Užsakovas	Šakių rajono savivaldybės administracija
Rangovas	UAB „Parama“
Sutarties Nr. ir data,	2021-03-31, Nr. VPS-53
Objekto pavadinimas	Valstybinės reikšmės rajoninio kelio Nr. 3837 Šakiai - Bridžiai, kuriam Šakių mieste suteikti Striūpų ir Griškabūdžio gatvių pavadinimai, ruožuose nuo 0,00 iki 0,20km, nuo 0,00 iki 0,23 km ir nuo 0,23 iki 0,81 km rekonstravimas, įrengiant takus ir apšvietimą .

MOTYVUOTAS SIŪLYMAS DARBŲ PAKEITIMUI

PROJEKTUOJAMO PĖSČIŲŲ TAKO
DANGOS KONSTRUKCIOS SKERSINIS PJŪVIS 'I-I'.

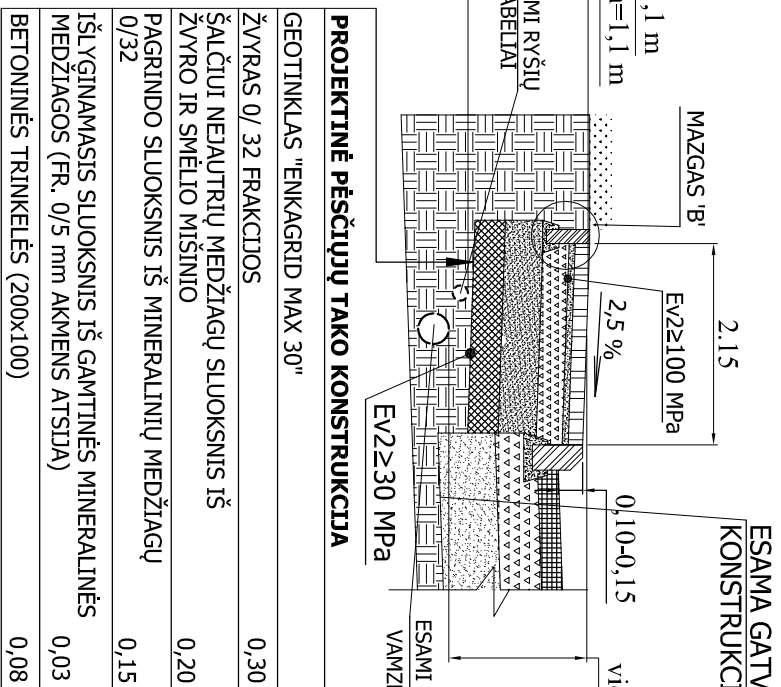
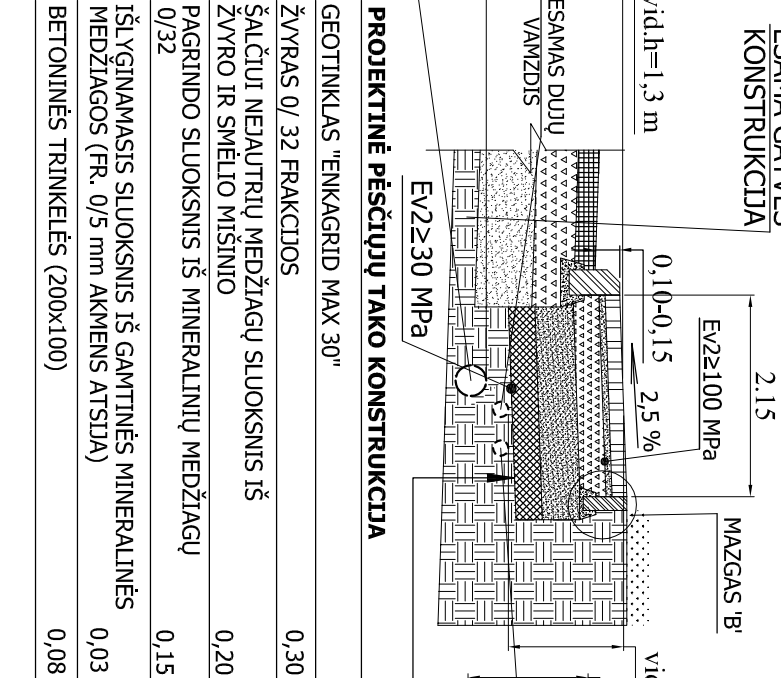
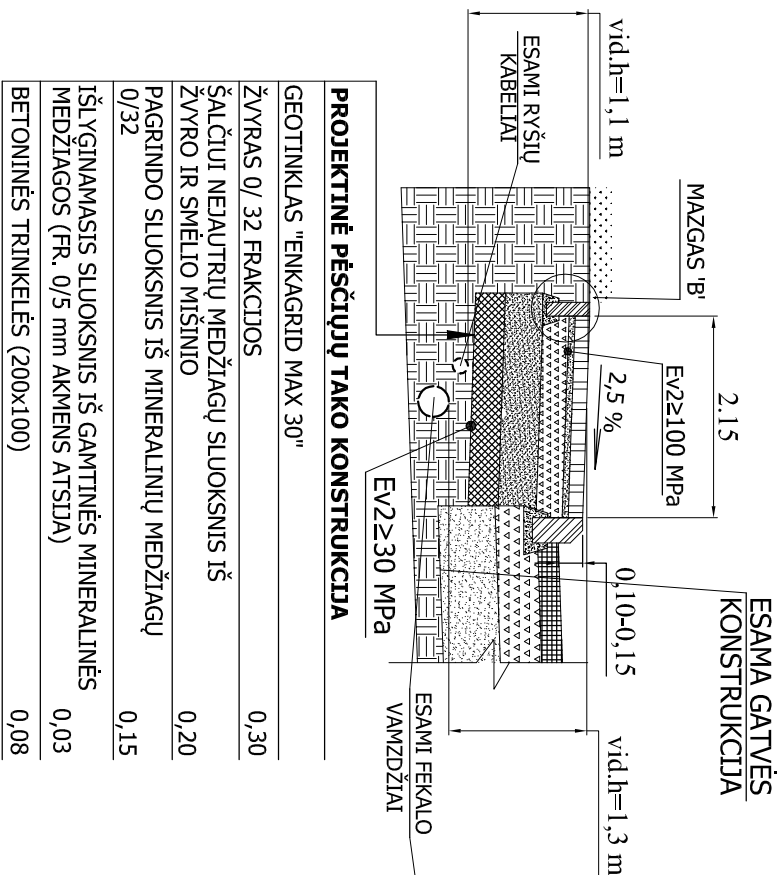
UAB “Medstatyba” papildė projektinius sprendinius dėl sankasos stabilizavimo ir juos pateikė Rangovui. Taip pat vadovaujantis KPT SDK 19, 13 lentelė, projektuotojas neprieštarautų, kad žemės sanakso deformacijos modulis būtų pakeistas iš 45 MPa į 30 MPa.

GEOTINKLAS "ENKAGRID MAX 30"	
ŽVYRAS 0/ 32 FRAKCIJOS	0,30
ŠALČIUI NEJAUTRIŲ MEDŽIAGŲ SLUOKSNIS IŠ ŽVYRO IR SMĖLIO MIŠINIO	0,20
PAGRINDO SLUOKSNIS IŠ MINERALINIŲ MEDŽIAGŲ 0/32	0,15
IŠLYGINAMASIS SLUOKSNIS IŠ GAMTINĖS MINERALINĖS MEDŽIAGOS (FR. 0/5 mm AKMENS ATSIJA)	0,03
BETONINĖS TRINKELĖS (200x100)	0,08
